Bebauungsplan Nr. 6 „Spitalbühnd“, Gemarkung Waltersweier

Behandlung der während der frühzeitigen Öffentlichkeits- und Behördenbeteiligung eingegangenen Anregungen und Stellungnahmen

Ergebnis der Offenlage und Stellungnahmen der Verwaltung

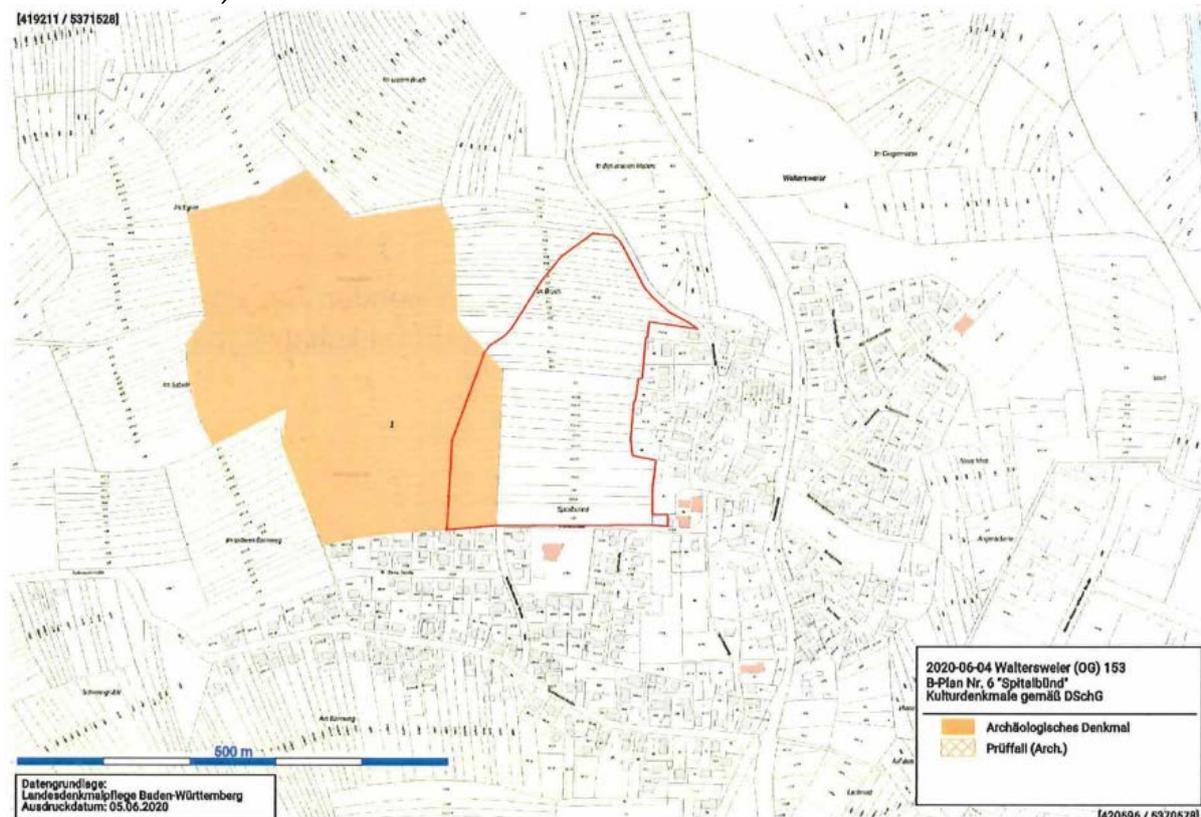
Der Geltungsbereich des Bebauungsplans „Spitalbühnd“ liegt zum Teil innerhalb des archäologischen Kulturdenkmals Listen-Nr. 1, hier: vorgeschichtliche Grabhügel (siehe Lageplan) sowie im Bereich wichtiger Fernstraßen der Römerzeit (rechtsseitige Trasse Basel-Mainz; Trasse von Straßburg an die obere Donau durch das Kinzigtal). Angesichts dieser Situation ist davon auszugehen, dass im Planungsgebiet bei Bodeneingriffen mit archäologischen Funden und Befunden – Kulturdenkmalen gemäß § 2 DSchG – zu rechnen ist bzw. möglicherweise hochrangige Kulturdenkmale angetroffen werden.

An der Erhaltung der ausgewiesenen archäologischen Kulturdenkmale besteht grundsätzlich ein öffentliches Interesse. Die Denkmaleigenschaft archäologischer Prüffälle kann erst nach einer eingehenden Prüfung endgültig festgestellt oder ausgeschlossen werden.

Sollte an den Planungen in der vorliegenden Form festgehalten werden, regen wir Folgendes an:

Um allseitige Planungssicherheit zu gewährleisten und spätere Bauverzögerungen zu vermeiden, sollten frühzeitig im Vorfeld der Erschließung **archäologische Voruntersuchungen** durch das Landesamt für Denkmalpflege im Regierungspräsidium Stuttgart (LAD) auf Kosten des Planungsträgers durchgeführt werden, um die archäologische Befundsituation zu klären. Hierzu ist **vorab zwingend** eine Besprechung der beteiligten Partner (Bauträger/Bauherr, Denkmalpflege und ausführende Baufirmen) notwendig. Zweck dieser archäologischen Voruntersuchungen ist es, festzustellen, ob bzw. in welchem Umfang es nachfolgender Rettungsgrabungen bedarf, um wenigstens den dokumentarischen Wert des Kulturdenkmals als kulturhistorische Quelle für künftige Generationen zu erhalten. Dazu bietet das Landesamt für Denkmalpflege den Abschluss einer öffentlich-rechtlichen Vereinbarung zu den Rahmenbedingungen an, d.h. insbesondere zu Fristen für die Untersuchungen und zur Kostenbeteiligung des Veranlassers.

Eine entsprechende nachrichtliche Übernahme wurde in die Bebauungsvorschriften aufgenommen. Im Rahmen der weiteren Planung wird die Abstimmung mit der Denkmalschutzbehörde vorgenommen.
